Addendum bij de vergunningaanvraag productie aardwarmte

Mijnbouwinrichting GeoThermie Delft GTD

OLO nr. 6561963

projectnummer 0452318.100
definitief revisie 00
8 maart 2022

Figuur 2.1: Demarcatie inrichting aardwarmte t.o.v. WKC (zie ook tekening 452318-IG-02)

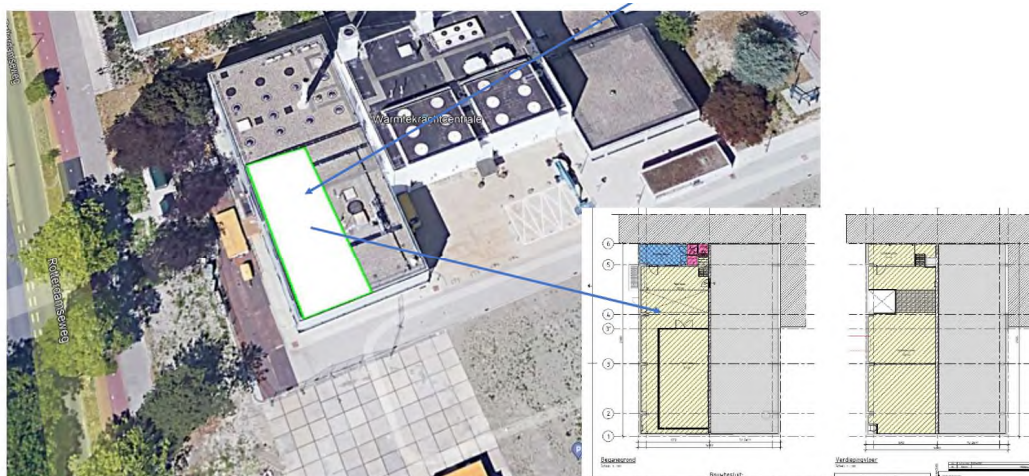
Er is een plattegrond gewenst waaruit duidelijk kan worden opgemaakt op welk deel van het TU-terrein deze inrichtingsaanvraag betrekking heeft. Het geothermieproject gaat gebruik maken van het gebouw WKC van de TU Delft. Een duidelijke inrichtingstekening met daarop aangegeven welk deel (inclusief de verdiepingen) van het gebouw wordt gebruikt moet bij de aanvraag gevoegd worden.”

Zie tekening 452318-IG-02 Inrichtingsgrens aardwarmteproductiefase.

De inrichting omvat ook een deelgebied rond het puttenterrein dat periodiek als openbaar (wandel)gebied zal worden gebruikt. Het is noodzakelijk om dergelijke gebieden (binnen het groene kader op de tekening) als deel van de inrichting te beschouwen, omdat de desbetreffende ruimte noodzakelijk is bij bepaalde put- en installatie-onderhoudswerkzaamheden. In dergelijke gevallen wordt uiteraard een tijdelijk hekwerk toegepast en is de locatie niet vrij toegankelijk.

Zoals ook blijkt uit de genoemde tekening 452318-IG-02 worden geothermie-installaties ook in delen van het WKC gerealiseerd. Dit betreft voor een deel van het WKC-gebouw (zie ook figuur 2.1): het dak, de verdiepingvloer en de begane grond (niet de kelder). In dit kader wordt ook verwezen naar de bijlagen bij de vergunningaanvraag met nummer 21 (procesonderdelen gebouw), alsmede 34 en 35 (kelder en begane grond bestaand en nieuw), alsmede 37 en 38 (verdieping en dak, bestaand en nieuw).

Figuur 8.1: Voorbeeld fakkel

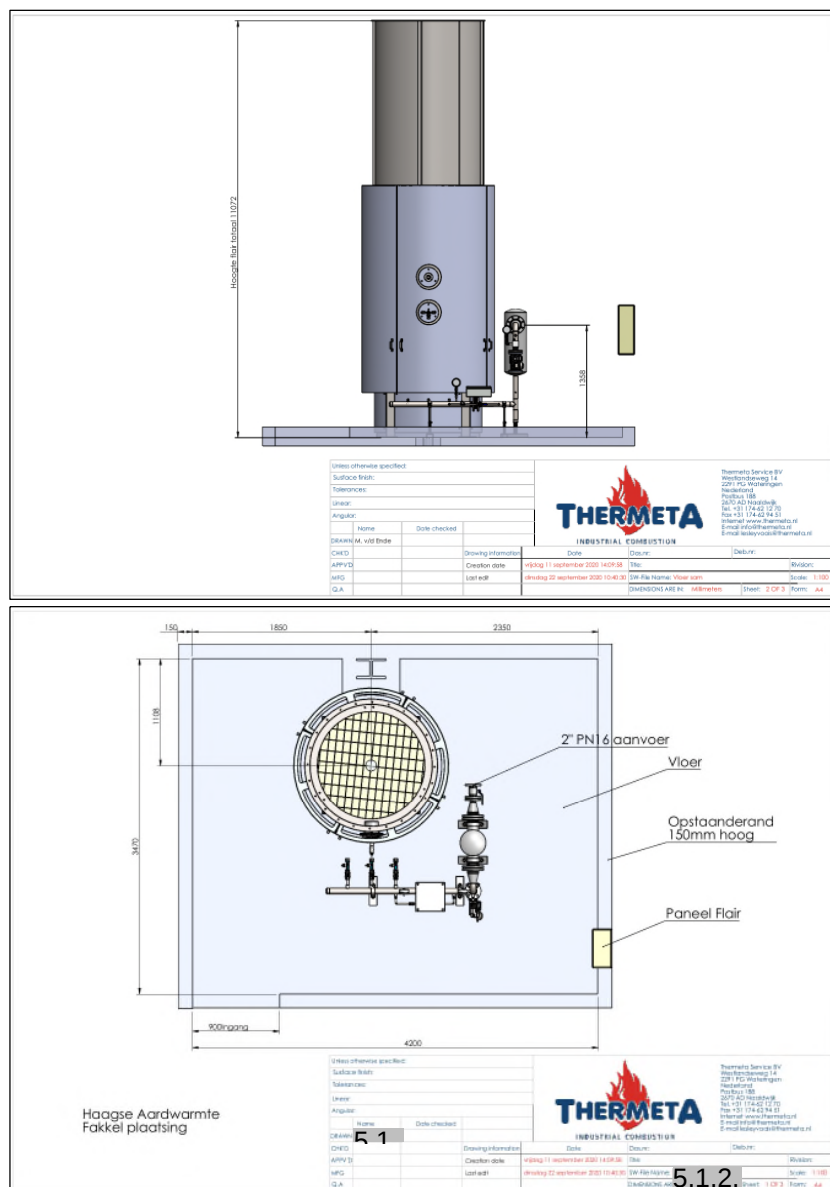
In geval van storingen, onderhoud of calamiteiten kan het gas afgefakkeld worden via een te plaatsen fakkel. Bij de aanvraag omgevingsvergunning voor de operationele fase dient hier ook aandacht aan te worden besteed.

Er zal een fakkel worden geplaatst die vergelijkbaar is met de fakkel zoals weergegeven in figuur 8.1.

In de fakkel vindt vrijwel volledige verbranding van het gas plaats bij circa 800 °C. Hierbij is sprake van normale en acceptabele emissiewaarden naar de atmosfeer, vergelijkbaar met verbranding in gasketels thuis of in de industrie. Bij verbranding van "aardgas" vindt zoals bekend zeer weinig roetvorming plaats. Roet is een stof die ontstaat bij een onvolledige verbranding van koolstofhoudende brandstoffen. Gezien er vrijwel volledige verbranding in de fakkel plaats vindt, is de emissie van roetdeeltjes bij GTD geen issue.

Uit gasanalyses uit hetzelfde ondergrondse reservoir volgt dat er geen H₂S aanwezig is in het formatiegas. Dus een "rotte eieren" lucht door onvolledige verbranding van H₂S is ook geen issue.

De fakkel van GTD wordt niet voorzien van een permanente "pilot brander", dus er is geen continue verbranding van gas bij het niet actief zijn van de fakkel.

Indien de fakkel geactiveerd wordt bij een processtoring, zal eerst de "pilot brander" ontstoken worden met een deelstroom van het te verbranden gas. Daarna wordt de fakkel pas geheel vrijgegeven voor het affakkelen van de totale gasstroom.

De fakkelinstallatie wordt geplaatst op het dak van het gebouwdeel van de inrichting. De verbranding van het gas vindt plaats in het onderste deel van de installatie. De schoorsteen (bovenste deel van de fakkelinstallatie) is zodanig ontworpen dat de vlam zich geheel zal bevinden binnen de omhulling van de schoorsteen en dus niet zichtbaar is voor de omgeving (zie figuur 8.1 voor voorbeeld toe te passen fakkel).
